UCCLE. Drève des Gendarmes  
(=Forêt de Soignes classée comme Site t)  
PERMIS UNIQUE: Rénover le pavage de la drève Gendarmes entre l'avenue du Fort-Jaco et l'avenue des Chênes: aménager une zone résidentielle, voirie centrale en pavés porphyre bombés et 2 bandes latérales de 60 cm de large en pavés porphyre sciés, afin de faciliter le passage des cyclistes.

**Avis conforme de la CRMS**

Projet – documents extraits du dossier de demande

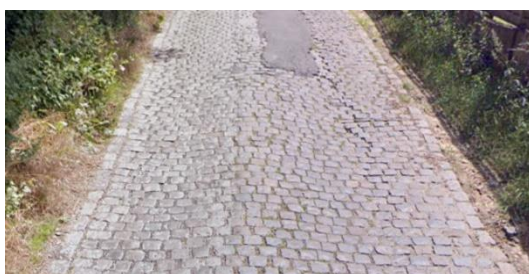
- La CRMS ne souscrit pas à la mise en œuvre de bordures en béton qui sont peu compatibles avec le caractère patrimonial et l'intérêt paysager de la drève. Elle demande de reproduire le dispositif existant, à savoir des bordures et des rigoles en pavés (comme cela a été le cas lors de la rénovation, en 2005, du tronçon situé entre la drève de Lorraine et l'avenue des Chênes).
